**0000 개발공사**

**Report No. 2019-00-00**

# **부속실 제연설비 CONTAM SIMULATION 보고서**

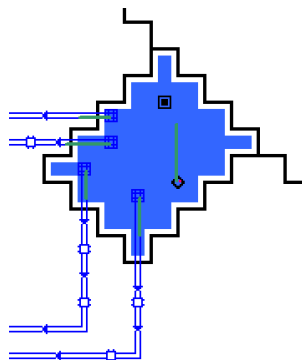
- DA에서 Fan 흡입구까지의 덕트를 공유할 경우 병렬운전 시스템(계통간 상호 연동 상태)이 되어 계통 간 독립성이 훼손되어 실제 운전 시 1단계로 낮은 정압의 fan에서는 풍량 저하 현상이, 높은 정압의 fan에서는 풍량 증가 현상이 일어나고, 2단계로 1단계의 현상으로 인해 부속실들의 압력이 안정화 상태 대비 과소, 과대 상태로 이어지며, 3단계로 2단계 상태를 해소하기 위해 인버터 회전수 제어가 일어나며, 4단계로 계통 간 상호연동상태로 인해 계통 한 곳의 작은 풍량 변화에도 다른 계통들의 풍량 변화를 유발하여 시스템 안정화 시간이 상당히 길어질 수 있음.

- 따라서 DA에서 Fan 흡입구까지 상호 공유된 덕트부를 개별적으로 공기가 Fan에 공급될 수 있도록 상호 분리하기 바람. Tower B1 & B2에도 동일한 적용 바람.

<방풍실 설치 전 : 106Pa>

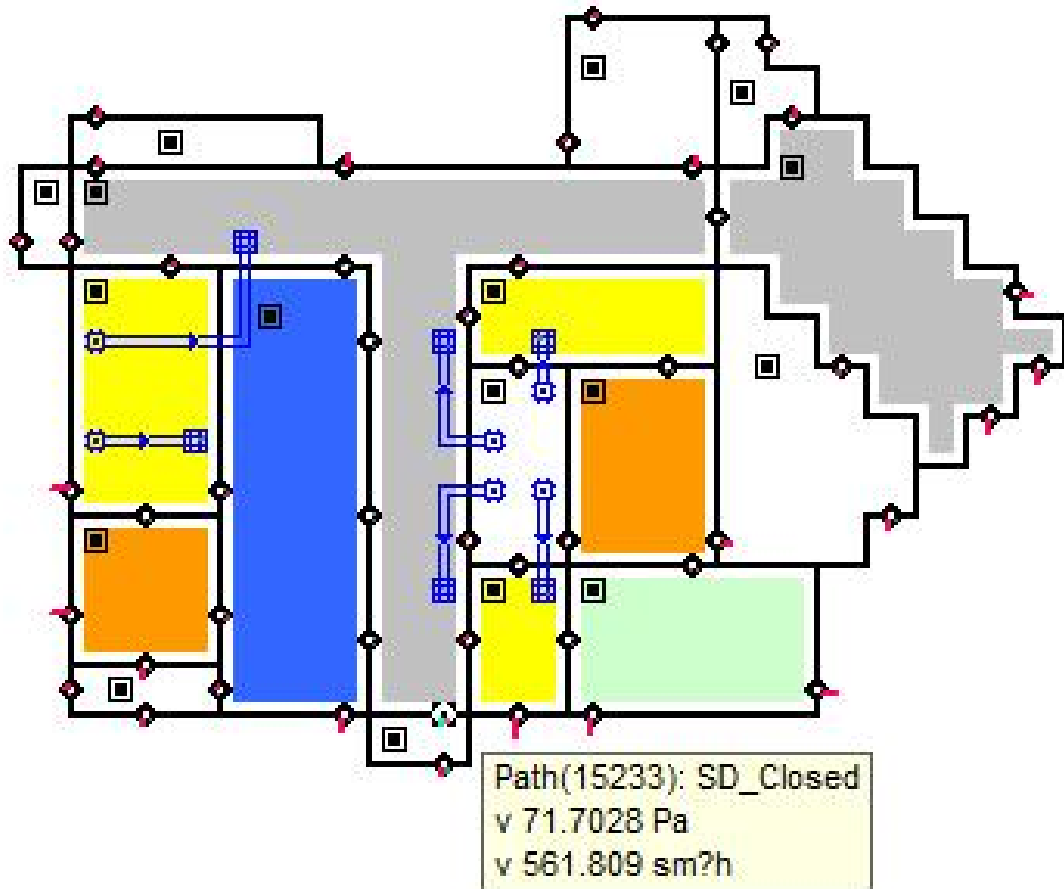
- 차압(50Pa) 구현 조건에서 아래 위치의 출입문들에서 80Pa 이상의 과압이 발생하므로 지하 4층에서 지상 3층까지의 해당 출입문에는 방풍실을, 지상 10층 및 지붕층의 해당 출입문에는 Flap damper를 설치할 것을 권고함.
- 방풍실 적용에 따른 효과 비교 결과

<방풍실 설치 후 : 72Pa>

Tower A1-지붕층

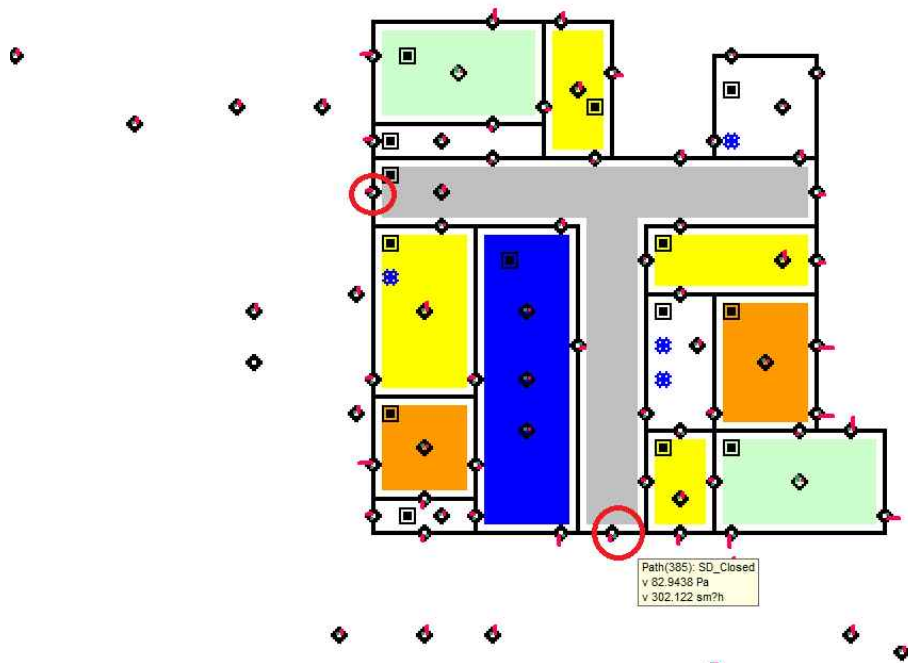
- 지붕층이 '건축법 시행령 40조에 따른 '옥상광장'이 아니므로 '건축물의 피난·방화구조 등의 기준에 관한 규칙 9.3.3항'에 따라 Tower A1 및 A2의 옥상으로 통하는 모든 출입문들의 개방은 계단 방향으로 개방될 수 있도록 변경 요함.
